DODATEK Č. 5

**„Návštěvnícké středisko NPP Hodonínská Důbrava – Dům přírody Hodonínské
Důbravy – rekonstrukce objektu centra ekologické výchovy“**

Z M Ě N O V Ý L I Š T

„Změna koncepce výtahové plošiny, navýšení kubatury EPS v podlahách 1.N.P., navýšení podlahové plochy suchých podlah 2N.P., úpravy svítidel“

SVISLÁ ZDVIHACÍ PLOŠINA model E07

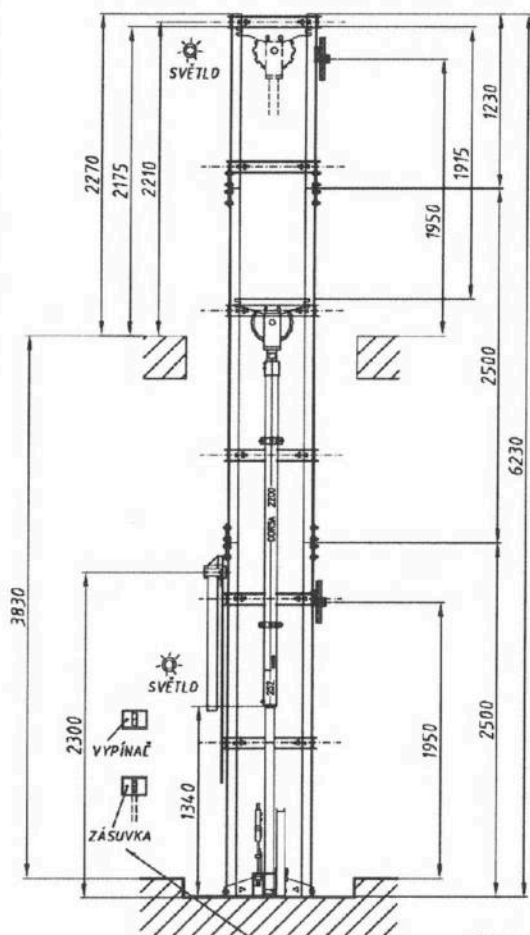
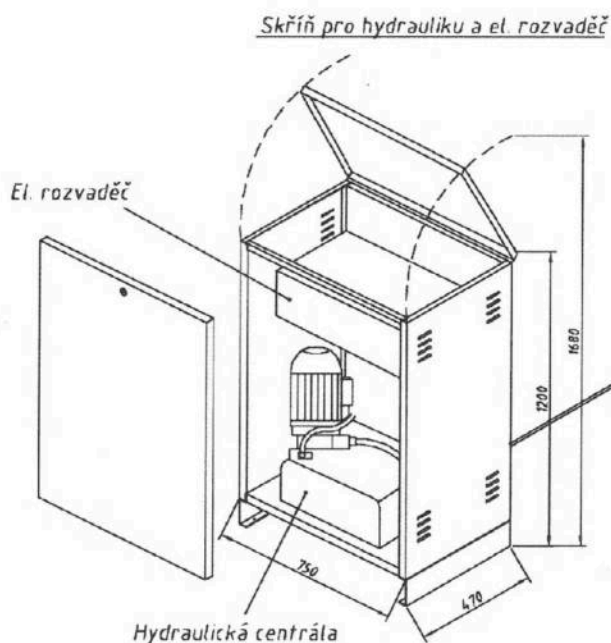
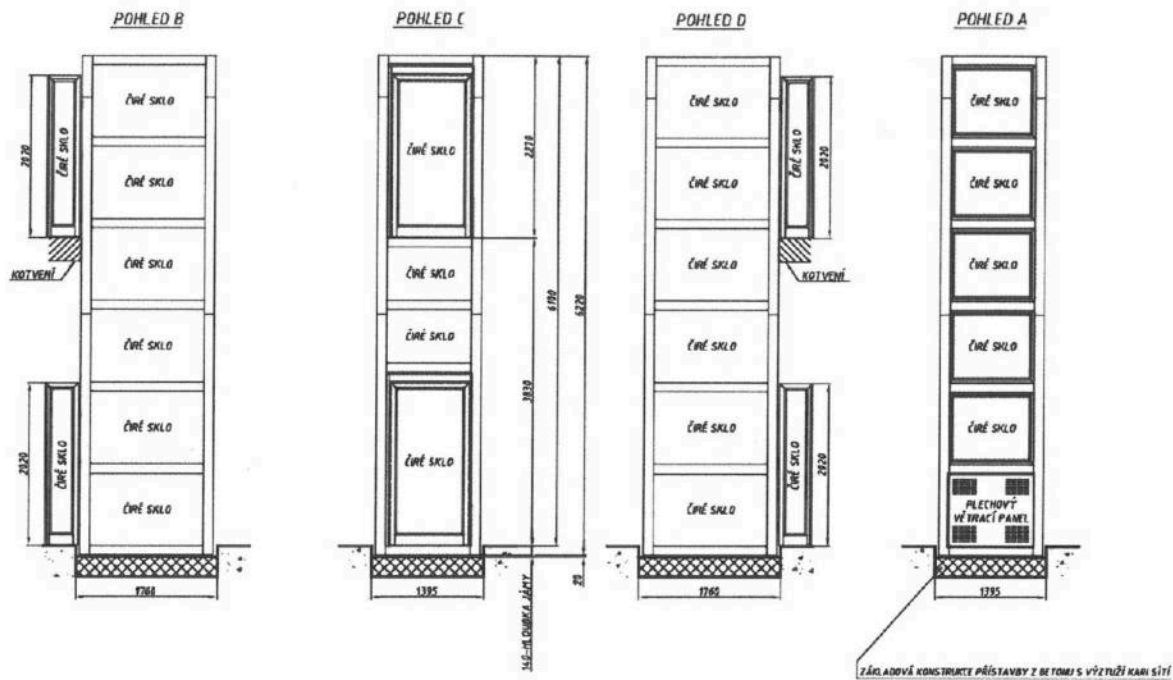
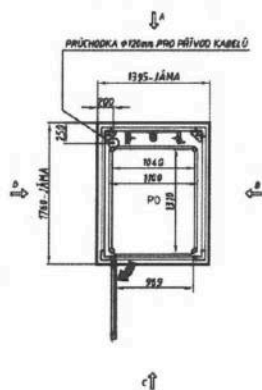
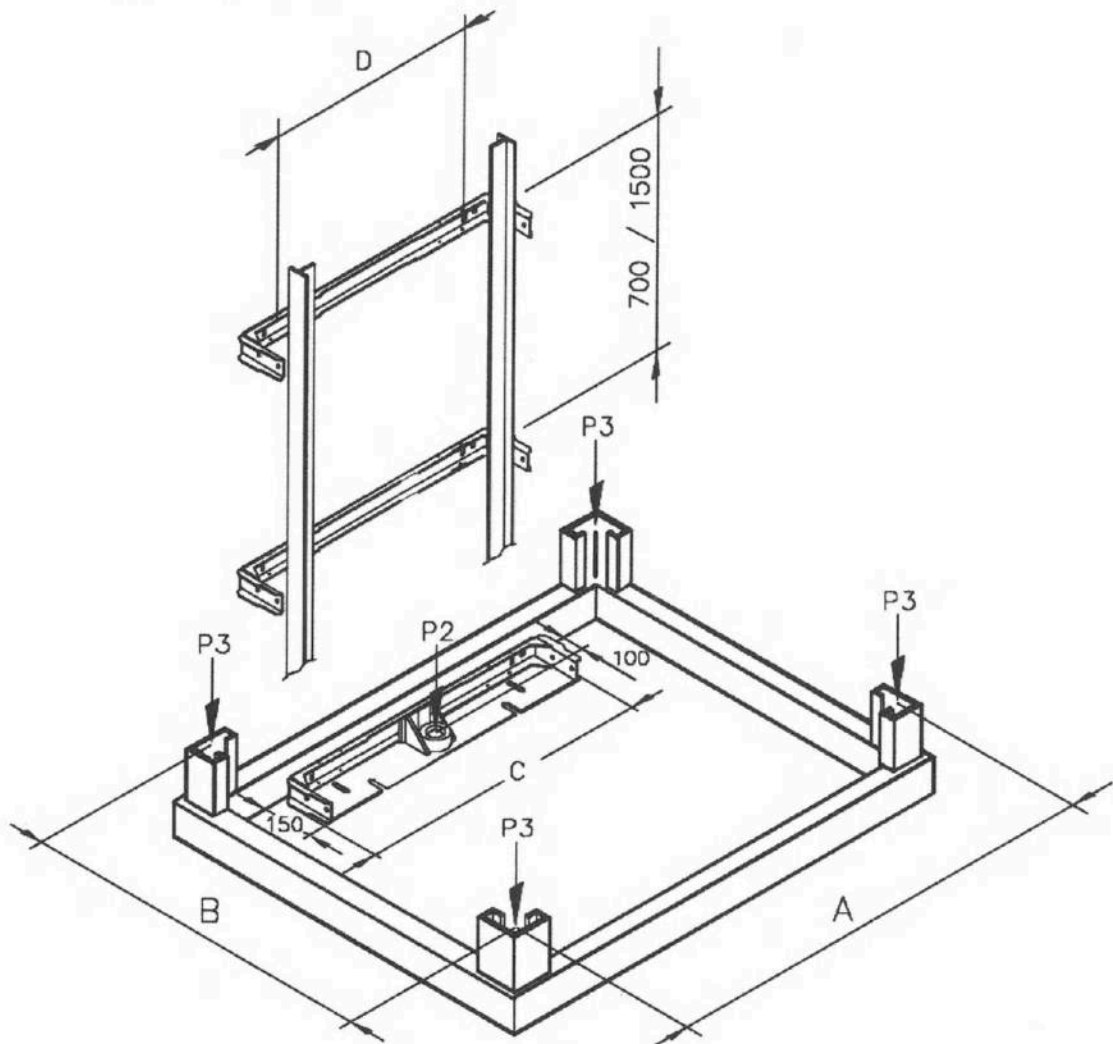
VCP č.44 – Změna koncepce výtahové plošiny mezi 1.n.p. a 2.n.p. (KD č. 65 bod 56C1)

V rámci realizace stavby byl zjištěno, že nelze dodat výtahovou plošinu ve specifikaci navržené v PD. Za tímto účelem bylo osloveno několik výrobců výtahových plošin a žádný z nich není schopen dodat výtah dle specifikace v PD. Z tohoto důvodu je navržena změna výtahové plošiny, která spočívá v provedení samonosné ocelové konstrukce výtahové šachty kotvené k základové konstrukci dojezdu, s provozní plošinou E07.

Nově navržené řešení výtahové plošiny bude v provedení: šachta - do úrovně stropnice bude delší, kratší strana u stěny bude plechová a zbylé dvě strany skleněné. Nad úrovní stropnice bude 4x sklo, zasklení stropu šachty bude provedeno sklem connex, kabina - kratší strana proti šachetním dveřím bude plechová v dekoru imitace nerez, obě delší strany budou skleněné, strana kabiny přilehlá k šachetním dveřím nemá stěnu (jsou zde fotozávěry). Zařízení plní EN81:41.

TDS souhlasí se změnou technologie výtahové šachty.

Souhlasím se změnou technického řešení spočívajícího v provedení samonosné ocelové konstrukce výtahové šachty kotvené k základové konstrukci dojezdu plošiny.
